说明
 名称：1号梅花帽
 材质：BRASS
 表面处理：铜 PanTone 8023C电镀+光油
 工艺要求：滚砂
 工艺组装：与2号产品紧配

品名：接线端子				
批准：	材料：	重量：	版 本	型 号
审核：陈永峰	比例：	处理：	A1	HD530梅花帽
制定：陈永峰	日期：2012年09月08日

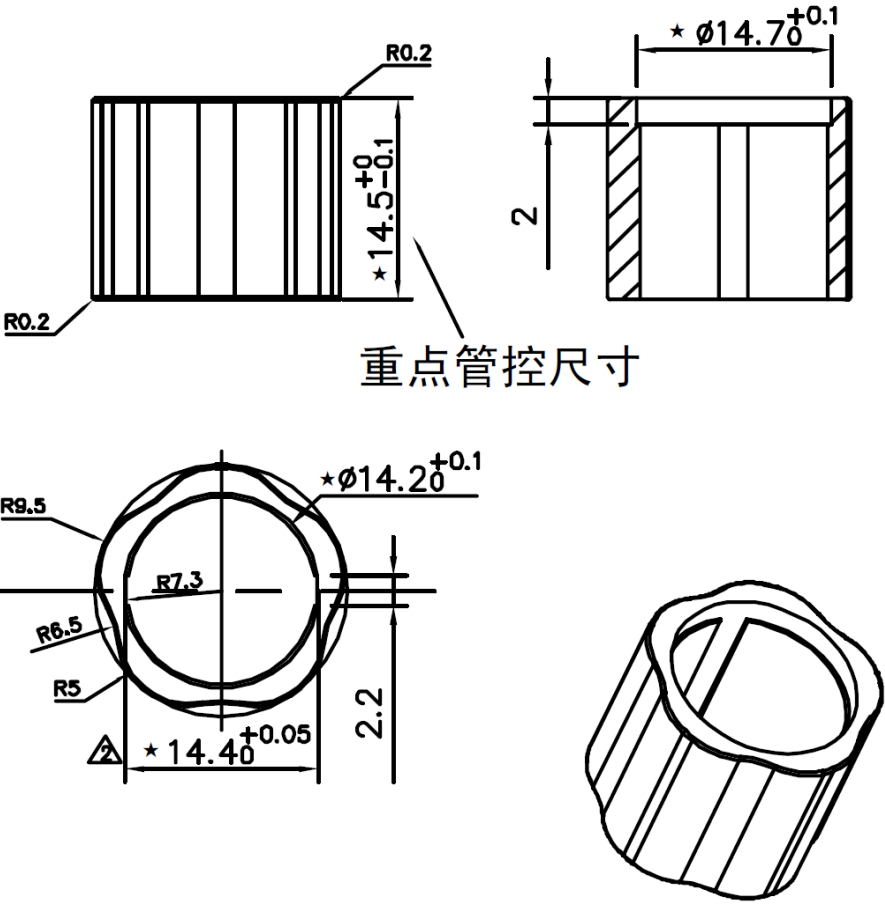
日期	说明	标记	备注
2018 9 1	客户要求把原来的总长 152mm 更改为 145mm	△	
2012 4 2	修改配合塑料芯的槽间距	△

品名：接线端子			
批准：	材料：	重量：	版 本
审核：陈永峰	比例：	处理：	型 号
制定：陈永峰	日期：2022年10月24日		A1
		HD530A 杆子

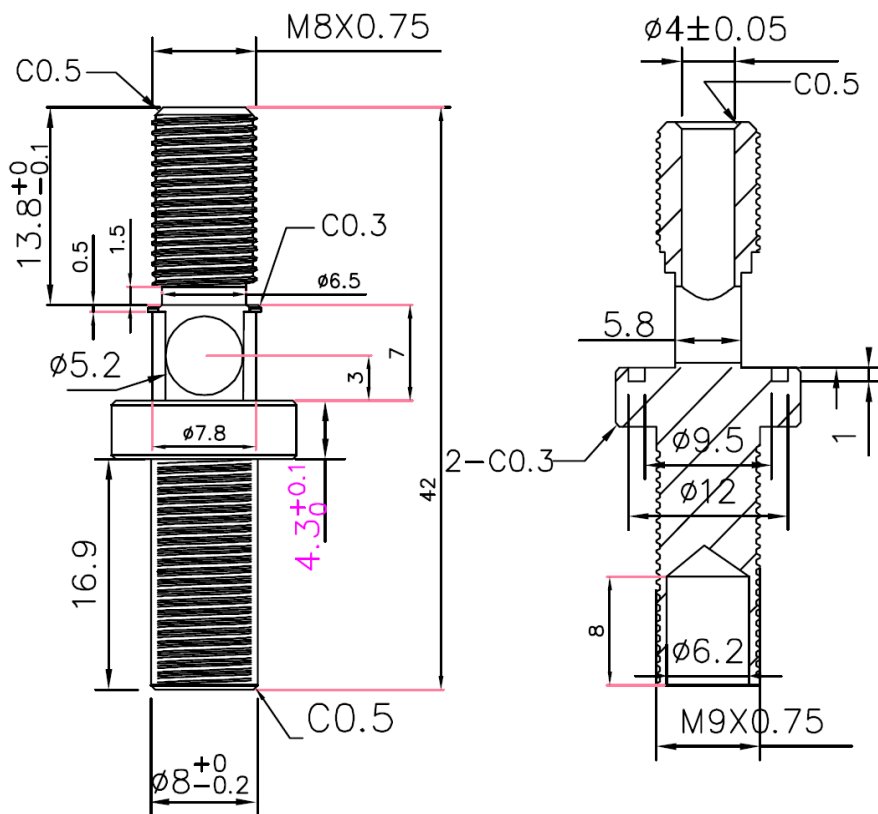
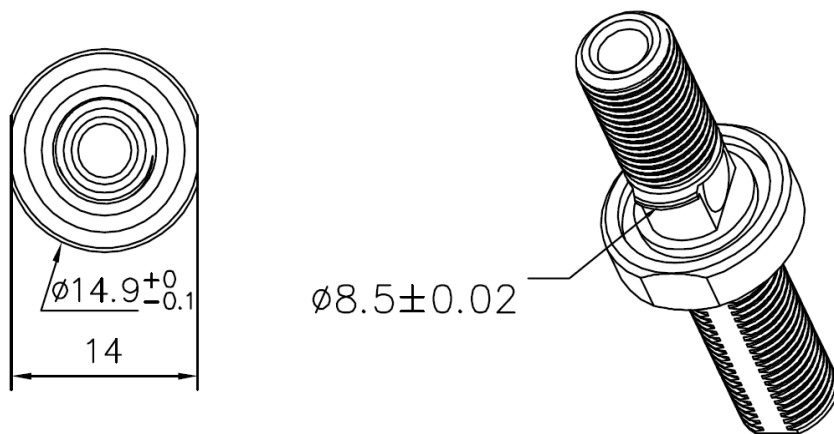
连接器打开距
离已经从
4.4mm调整到
5.3mm（尺寸已
经变动）
